Mitwirkungseingabe Arealentwicklung «Neues Seeland Center»

1. Rückmeldung zu den Fragen gemäss Fragebogen

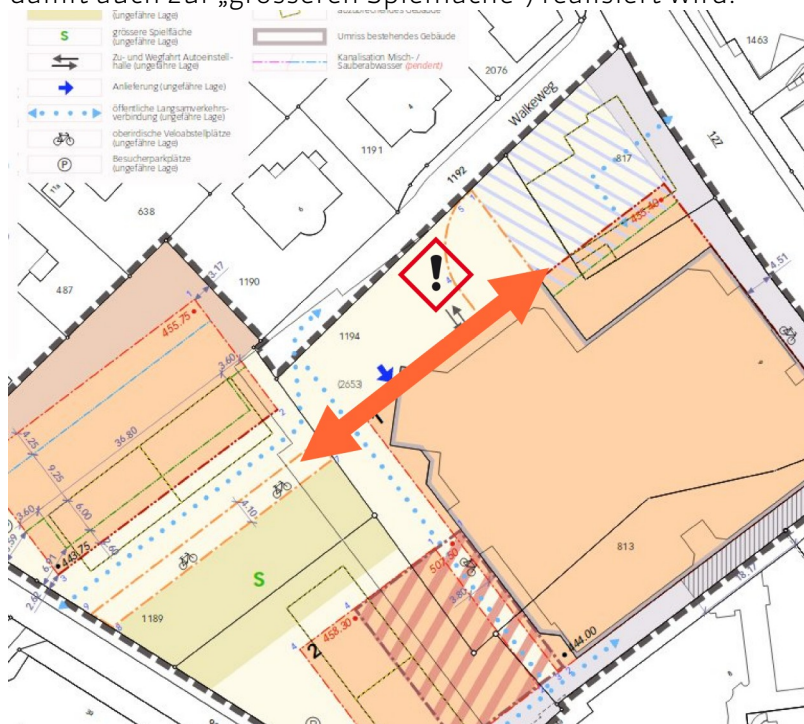
2.2. Sichere Querung der Tiefgarageneinfahrt für den Langsamverkehr

Der Überbauungsplan UeO Nr.67 Neues Seeland Center ist bezüglich der öffentlichen Langsamverkehrsverbindungen anzupassen, sodass eine kreuzungsfreie, sichere öffentliche Langsamverkehrsverbindung vom attraktiven Vorplatz hin zum Juraweg (und damit auch zur „grösseren Spielfläche“) realisiert wird.

Familien und Leute mit Kindern, welche sich auf dem attraktiven Vorplatz aufhalten, können sich entspannt auf dem Vorplatz aufhalten, auch wenn sich die Kinder in Richtung Juraweg/Spielwiese entfernen. Ohne diese Massnahme sind sie dauernd der Gefahr ausgesetzt, dass sich ein Kind in den Bereich der aktuellen Tiefgaragenausfahrt mit eingeschränkten Sichtverhältnissen begibt.

Art. 22 Absatz 3 ist zu ergänzen: ... Im Baubewilligungsverfahren sind ausreichende Vorkehrungen für die Gewährleistung der Sicherheit des Langsamverkehrs zu treffen. Insbesondere ist eine kreuzungsfreie Langsamverkehrsverbindung im Bereich der Tiefgarageneinfahrt sicherzustellen.

In Punkt 8.2.4 Erschliessung und Parkierung des Erläuterungsberichtes ist die Problematik bereits erwähnt. Der zweite Absatz ist zu ergänzen: ... Im Bereich der Anlieferung und der Zufahrt zur Einstellhalle müssen im Baubewilligungsverfahren ausreichend Vorkehrungen für die Gewährung der Sicherheit des Langsamverkehrs nachgewiesen werden. Dies ist durch eine kreuzungsfreie Langsamverkehrsverbindung sicherzustellen.
